Ferme éolienne du Fourris SAS
Communes de Brioux-sur Boutonne,
Lusseray et Melle (79)

**Note en réponse à l'avis n° 2022APNA3 de la Mission
Régionale d'Autorité environnementale Nouvelle-Aquitaine**

Janvier 2022

Tableau des enjeux habitats d'espèces pour les espèces observées en migration p143 de l'étude écologique

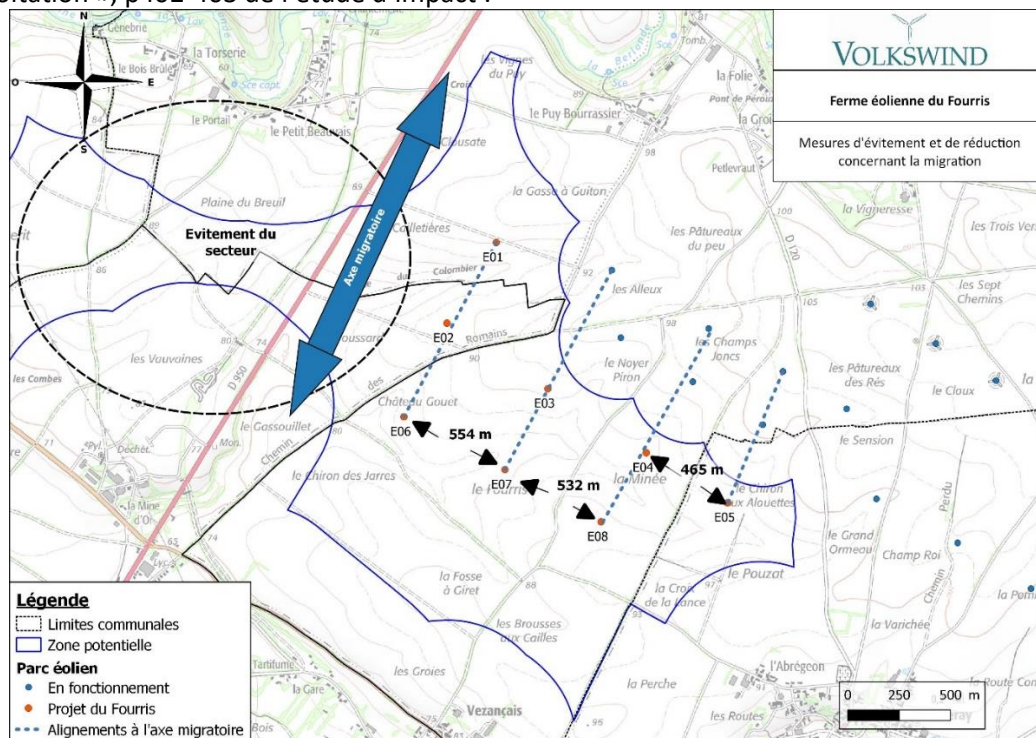
La MRAe relève que le projet ne semble pas prévoir de mesures de bridage lors des pics migratoires, ni de système de détection automatisé des situations à risques. Des compléments de justification sont attendus sur ces points.

En période de migration, l'enjeu habitat d'espèce est très faible à faible pour la majorité des espèces observées. Seules 2 espèces observées présentent un enjeu habitat d'espèce modéré : le Pluvier doré et l'Édicnème criard.

Ainsi l'évaluation environnementale ne met pas en évidence de risque nécessitant la mise en place de mesures de bridage lors des pics migratoires, ni de système de détection automatisé des situations à risques.

Répartition de l'activité chiroptérologique en fonction du cycle circadien, Source : ENCIS, 2019.

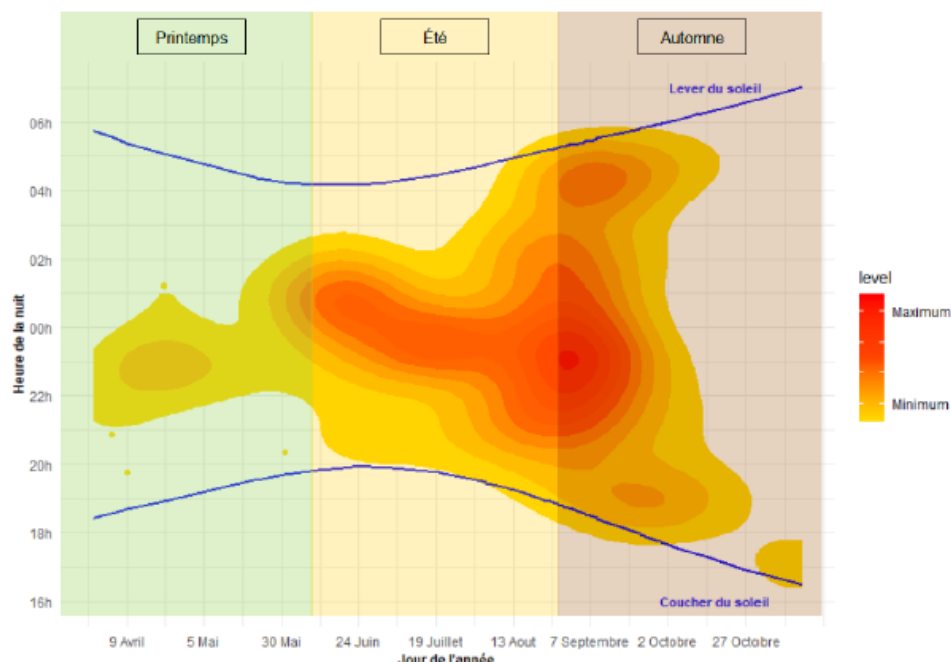
La MRAe demande de justifier le plan de bridage retenu (période, heures, vitesses de vent et températures) au regard des éléments de connaissance disponibles, compte tenu de la forte sensibilité du secteur d'étude pour les chiroptères.

- En phase de transits printaniers et gestation, l'activité semble être concentrée en milieu de nuit.
- En période de mise-bas et élevage des jeunes, l'activité commence au coucher du soleil pour se terminer à 7 heures après celui-ci.
- De fin juillet à mi-octobre elle est globalement étalée tout au long de la nuit.

Ces résultats permettent de définir différents paramètres (période biologique, température et vitesse de vent) à prendre en compte dans le plan d'arrêt des éoliennes E02 et E06 exposé en page 405 et suivantes de l'étude d'impact :

Synthèse des enjeux chiroptérologiques au sein de l'aire d'étude immédiate

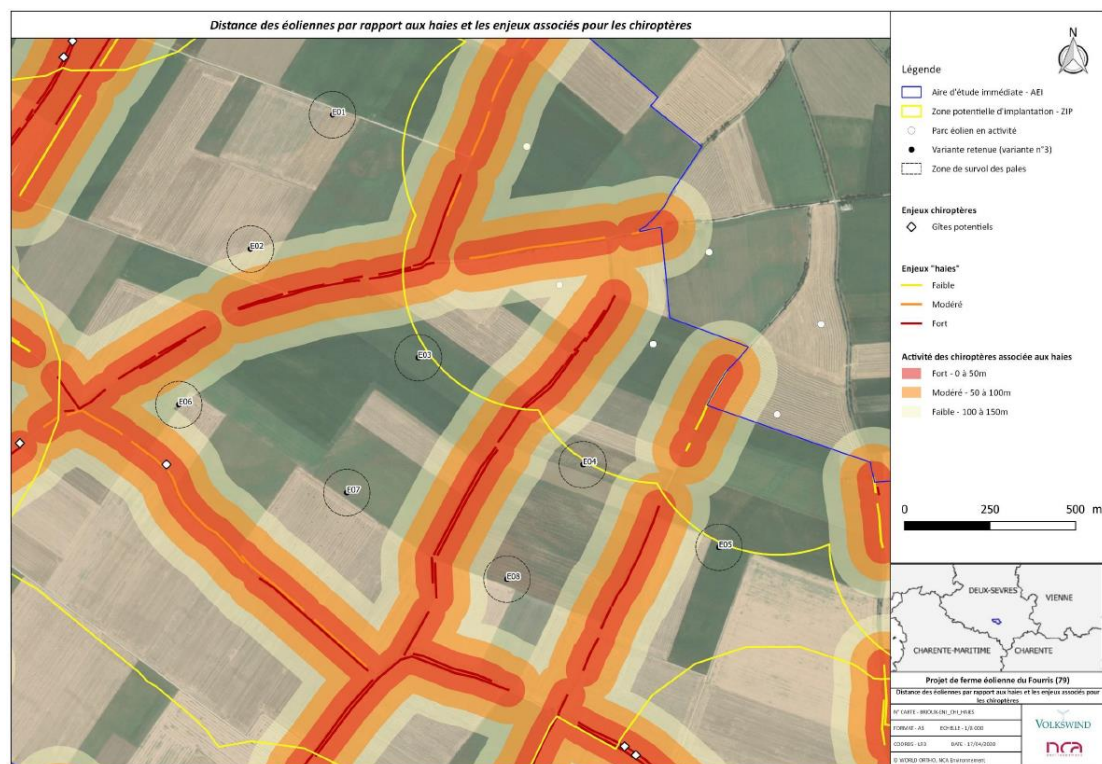
La MRAe relève que sur les huit éoliennes composant le parc, cinq (E2, E4, E5, E6 et E8) présentent une distance vis-à-vis des secteurs sensibles (distance la plus courte entre le bout de pale et les boisements ou haies) inférieure à 200 m, et parfois proche de 100 m (E2 et E6) (cf tableau figurant en page 307 de l'étude d'impact).

Évitement de la zone bocagère à l'ouest de la D950 : La majorité des enjeux de l'avifaune et des chiroptères ont été relevés sur cette partie ouest de l'AEI, davantage bocagée et présentant une plus grande variété d'habitats (prairies humides, friches, vergers, boisements).

Ce secteur, permettant pourtant l'implantation potentielle de 4 éoliennes dans la variante 1 a donc été entièrement évité.

Activité des chiroptères selon la distance aux haies, Kelm et al. (2014)

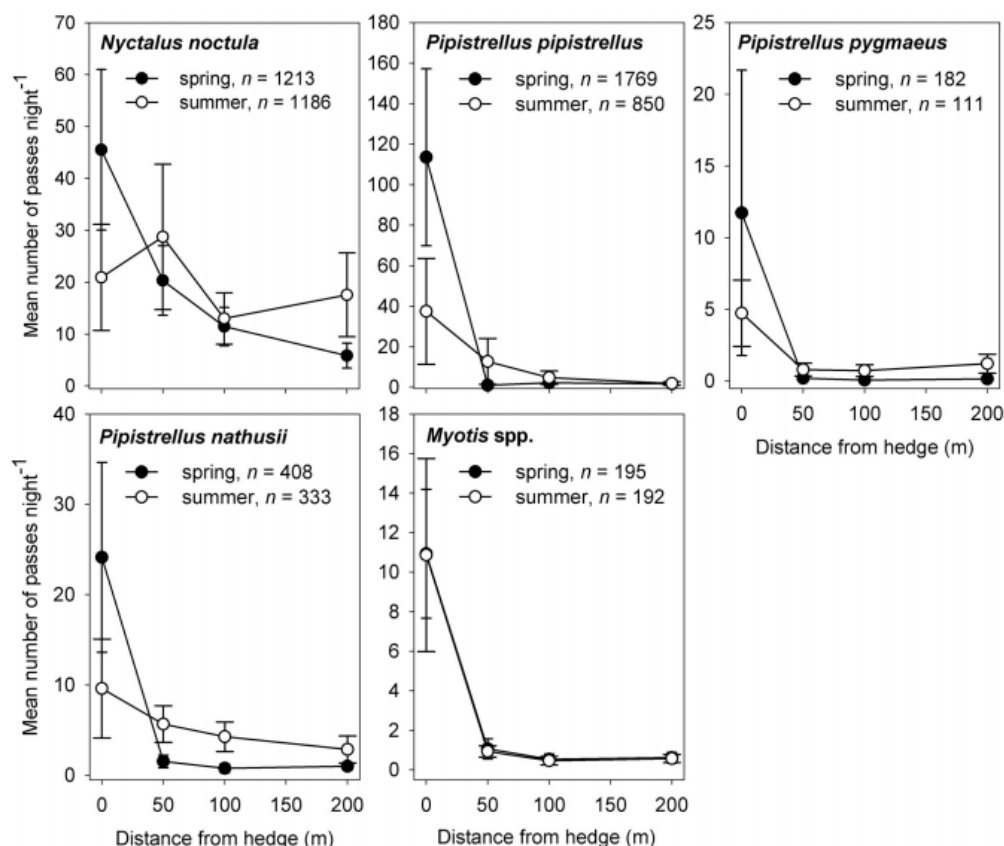
Il convient sur ce point de rappeler les recommandations figurant dans les Lignes Directrices pour la prise en compte des chauves-souris dans les projets éoliens (Eurobats - 2014)⁷ qui prescrivent de respecter une distance minimale de 200 m entre les éoliennes et les habitats sensibles pour les chauves-souris (boisements, haies, zones humides, cours d'eau) afin de limiter les risques de mortalité de ces espèces.

Le collectif KELM D. H., LENSKI J., KELM V., TOELCH U. & DZIOCK F. (2014) a étudié l'activité saisonnière des chauves-souris par rapport à la distance des haies, et a démontré que cette activité diminuait significativement à partir de 50 m des lisières, aussi bien en période printanière qu'en période estivale, pour les espèces utilisant ces lisières comme support de corridors et de chasse. On peut considérer que la fréquentation des Chiroptères sera accrue sur la plage 0 - 50 m (activité forte), modérée à faible sur la plage 50 – 100 m, et faible à négligeable au-delà de 100 m.

Dans le cadre du projet de la ferme éolienne du Fourris, toutes les éoliennes sont situées en milieu ouvert de cultures au sein d'un réseau de haies. Seulement deux d'entre elles sont situées à une distance d'enjeu qualifié comme faible, car localisées à moins de 200m des haies : E02 et E06 sont situées à 155 et 159 m de haies multistrates. Les 6 autres éoliennes sont considérées comme « hors zone d'influence de la haie ».

Comparaison de la production annuelle d'énergie de la V90 et la V136 – source : brochures Vestas

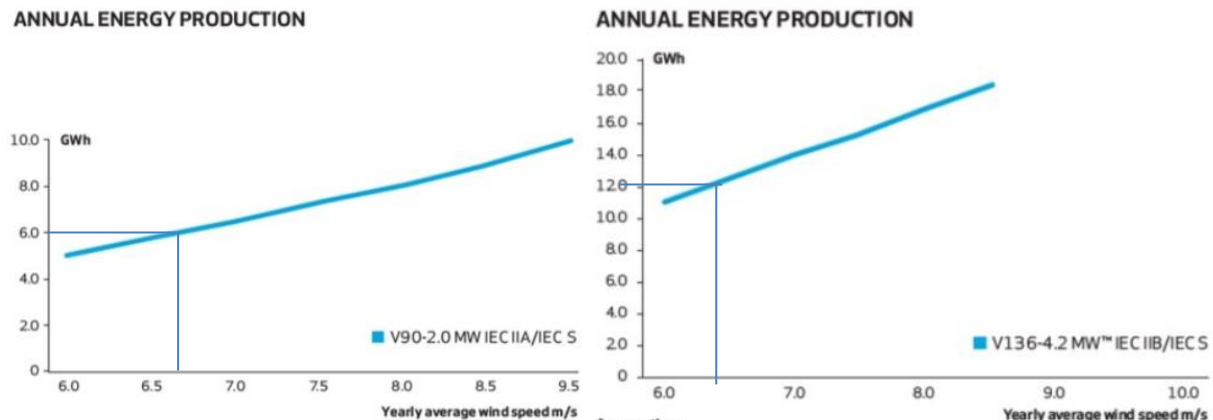
Cette recommandation est réitérée dans la Note technique⁸ du Groupe de Travail Eolien de la Coordination Nationale Chiroptères de la Société Française pour l'Etude et la Protection des Mammifères (SFEPM) de décembre 2020, qui rappelle de ne pas installer d'éolienne en contexte forestiers et bocagers, car ceux-ci induisent un risque accru de mortalité. Cette note technique recommande également de proscrire l'installation des modèles d'éoliennes dont le diamètre du rotor est supérieur à 90 m.

Cette recommandation n'est pas cohérente au regard de la politique actuelle de transition énergétique porté par l'éolien terrestre, et semble même contre-productive au regard des évolutions technologiques et de la réduction des impacts sur la biodiversité :

En effet, en comparaison avec le modèle retenu (V136 – 4.2MW), une éolienne ayant un diamètre de rotor de 90m (V90 – 2MW) produira 2 fois moins d'électricité (ici environ 6 GWh/an contre environ 12 GWh/an pour la V136).

Il faudrait donc l'installation de deux fois plus d'éoliennes pour arriver à la même production électrique.

Figure 102 : photomontage depuis la frange sud-ouest de Saint-Romans-lès-Melle

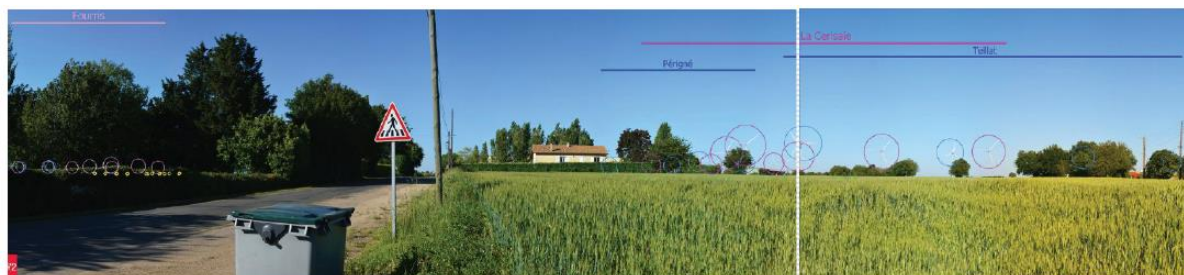
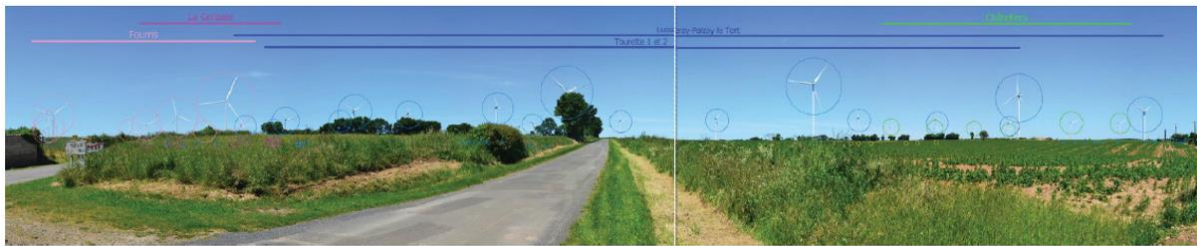
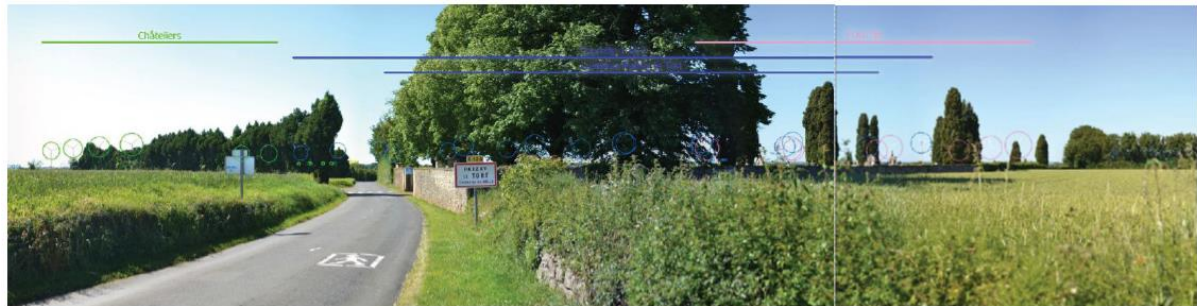
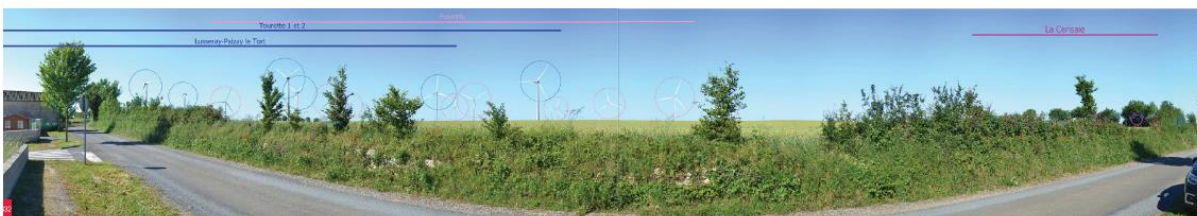
La MRAe relève que plusieurs seuils d'alerte sont atteints (cf tableau récapitulatif en page 379), notamment depuis le bourg de Saint-Romans-les-Melle, Lusseray et Paizay-le-Tort, ce qui traduit une incidence paysagère forte depuis ces bourgs.

Les photomontages réalisés à Paizay-le-Tort et Saint-Romans-lès-Melle montrent qu'en raison de la **végétation dense présente sur le plateau, les éoliennes du Fourris et celles d'autres parcs et projets seront fréquemment masquées et qu'en réalité l'occupation horizontale sera bien plus réduite** que ce que les schémas théoriques laissent présager, limitant ainsi la sensation de saturation visuelle. Ainsi, les photomontages représentant la vue réelle sur le projet éolien, ne confirment pas le risque de saturation théorique.

De plus, une mesure d'accompagnement de mise en place de plantations de haies hautes sera proposée à la mise en service de la Ferme éolienne du Fourris en fonction des vues ouvertes des habitations les plus proches concernées, notamment pour les franges des bourgs de Lusseray, Brioux-sur-Boutonne, Paizay-le-Tort et les habitats isolés pouvant avoir une incidence identifiée comme très forte.

Schéma récapitulant les préconisations de plantation d'une haie fonctionnelle (NCA Environnement)

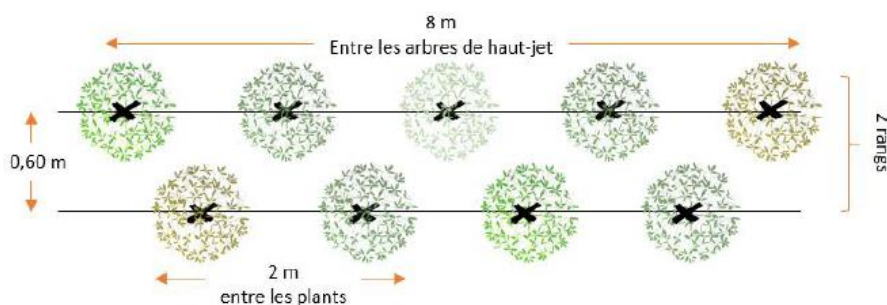
Il apparaît également que le porteur de projet ne propose pas de mesure compensatoire.

Compensation du linéaire de haie coupé

Afin de limiter l'impact de la phase chantier du projet, nécessitant la coupe de 542,5 ml de haies relictuelles arborées et multi strates (soit 1.07% du linéaire existant sur l'AEI), cette coupe sera compensée en replantant un linéaire équivalent à 2 fois le linéaire, soit 1085 ml à replanter. Les espèces qui bénéficieront de cette mesure sont les oiseaux nicheurs de milieux bocagers et plus largement, l'avifaune et les Chiroptères, ainsi que la faune terrestre dans son ensemble.
